RESOLUCIÓN No. 2328
14 de agosto de 2026

**POR LA CUAL SE OTORGA UN PERMISO DE OCUPACIÓN DE CAUCE Y SE DICTAN
OTRAS DISPOSICIONES**
(POC-00099-25)

Geometría cargada en HEC-RAS del cauce con la infraestructura del Cruce P7

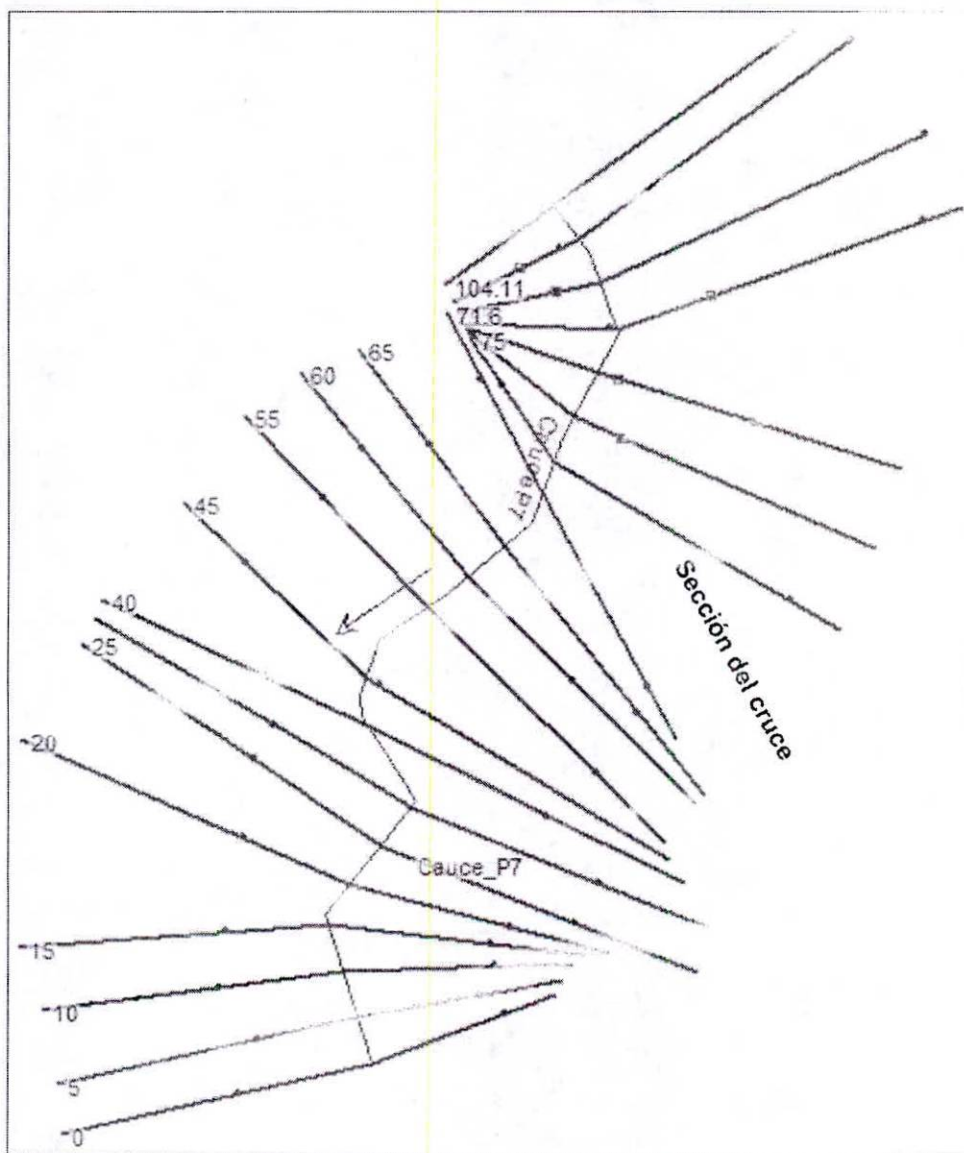
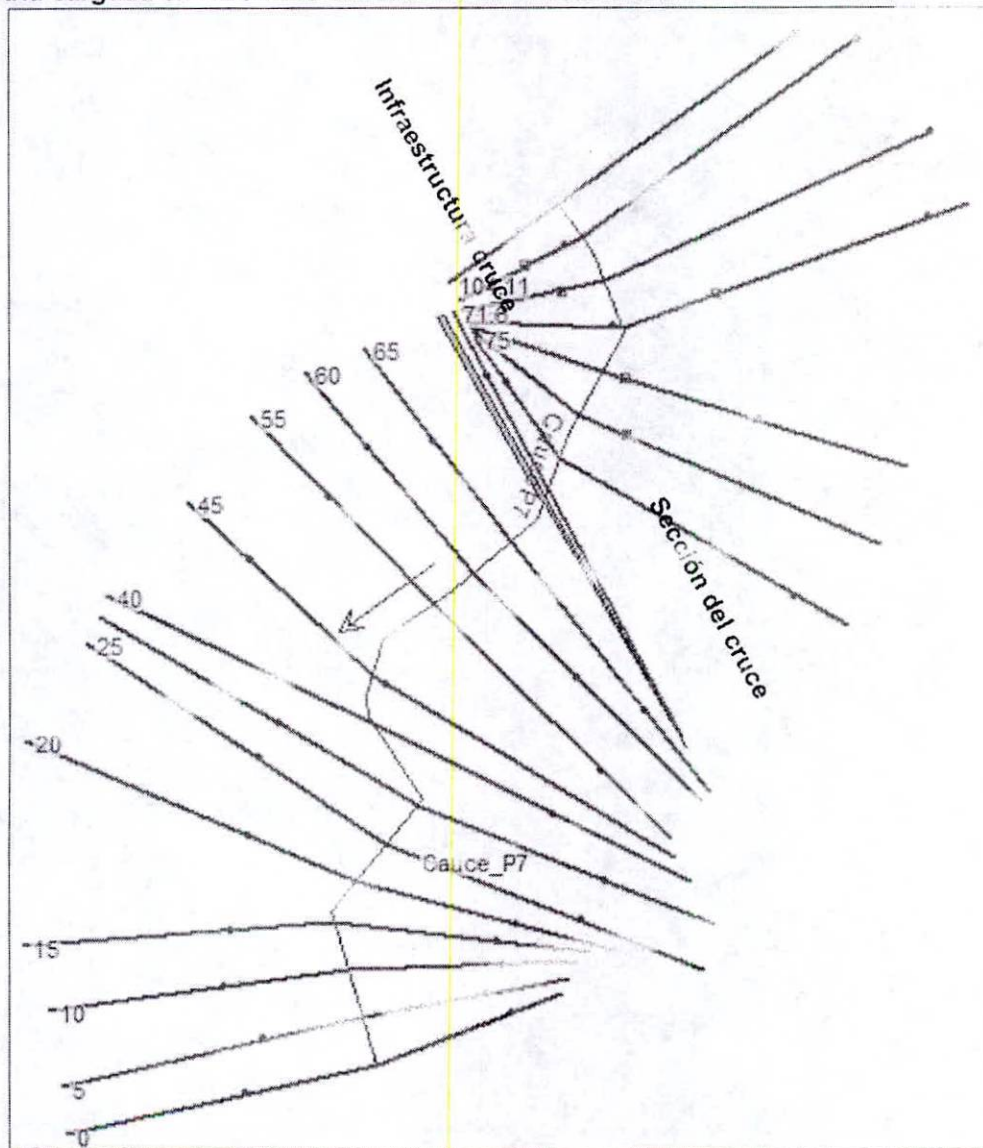
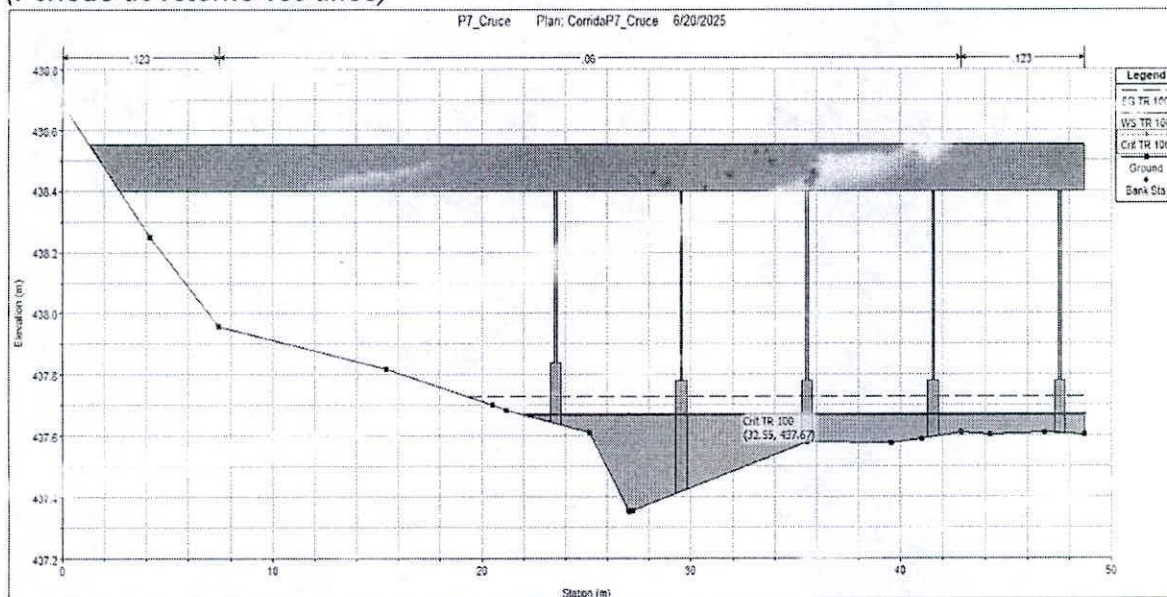
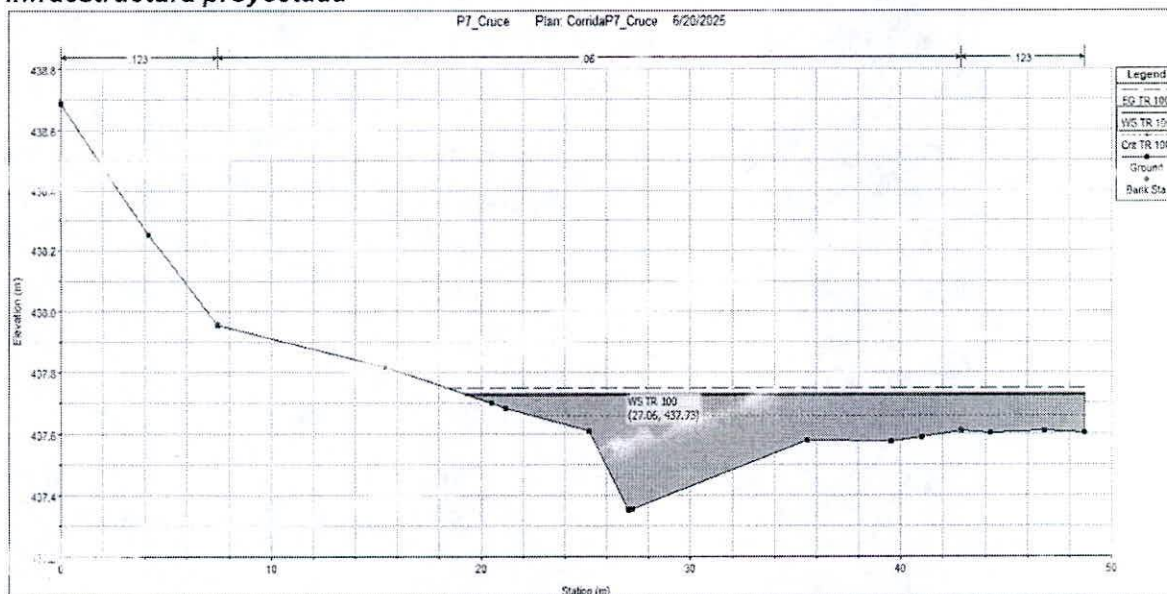
Para este cruce, la infraestructura propuesta para la soportería de las líneas de flujo debe ubicarse dentro de la mancha de inundación obtenida, por lo cual, con el fin de validar la variación de las condiciones existentes del cauce, se realizará un modelo hidráulico con la implantación de esta. A continuación, se puede observar la geometría modelada en HEC-RAS del cauce existente y de la infraestructura del cruce P7.

Posterior a la inclusión en el modelo de la infraestructura proyectada, se corrió con los caudales de diseño obtenidos, generando los siguientes resultados.

De acuerdo con los resultados obtenidos del modelo con la inclusión de la infraestructura, se puede evidenciar que, para el periodo de retorno de 100 años, en la sección del cruce (sección 71,60), la cota máxima de la lámina de agua es de 437.73, mientras que la velocidad promedio en esta sección es de 0.67 m/s, y la profundidad máxima es de 0,38 m, aumentando solo 0,07 m la lámina de agua con respecto al modelo realizado para las condiciones existentes.

Se considera que los componentes hidrológico e hidráulico de la intervención cumplen con los requerimientos técnicos establecidos en la Guía Técnica de Criterios para el Acotamiento de las Rondas Hídricas en Colombia (MADS, 2018), garantizando que las modificaciones en la morfología del sistema lótico asociadas a la instalación de línea de flujo aéreo, en la fuente hídrica Drenaje sencillo Sin Toponimia se ajusten a las condiciones de diseño establecidas para un periodo de retorno de 100 años.

Planta de localización cruce P7

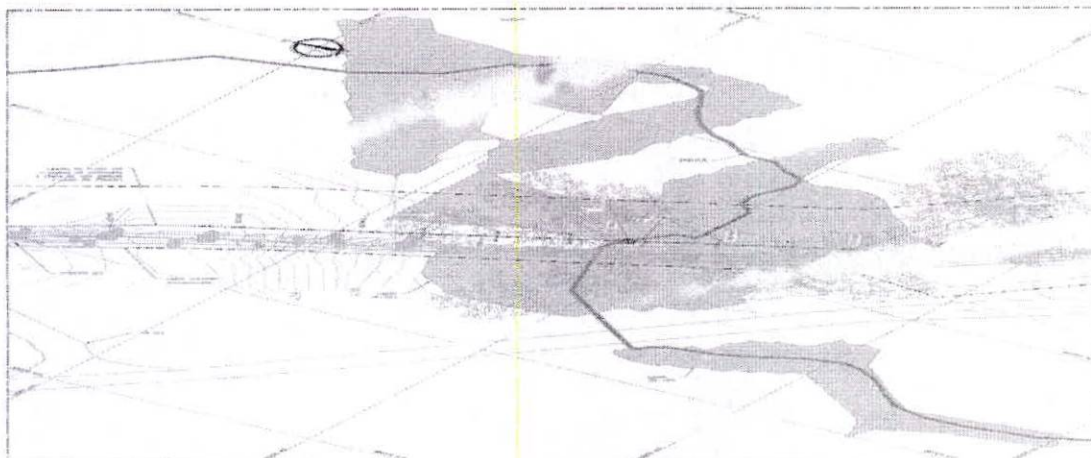
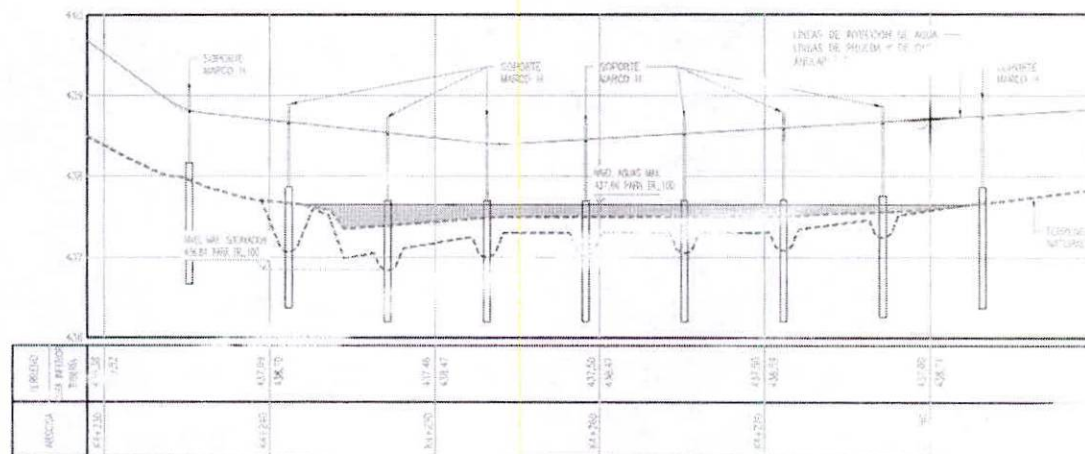
Las líneas de flujo cruzarán el cauce en el punto P7 de manera elevada y se apoyarán mediante soportes marco H. La superestructura de los soportes está compuesta por perfiles de acero al carbón A53 grado B SCH 40, los cuales soportan las cargas provenientes de las tuberías de inyección de agua, prueba y gas de anulares en los sectores de escorrentía o depresiones naturales del terreno. La longitud entre soportes varía entre 6 y 8 m. La cimentación de los soportes de tubería consiste en un dado en concreto reforzado con una profundidad variable y una resistencia mínima a la compresión de 21,0 MPa, la cual garantiza la estabilidad general de la estructura. A continuación, se presenta un esquema en planta y perfil del cruce P7.

ARTÍCULO SEGUNDO: CONDICIONES TÉCNICA DE LA OCUPACIÓN. Las obras autorizadas deberán construirse y operar de conformidad con las especificaciones técnicas, estudios, diseños, planos y anexos técnicos suministrados por el titular dentro del expediente POC-00099-25, los cuales hacen parte integral del presente acto administrativo.
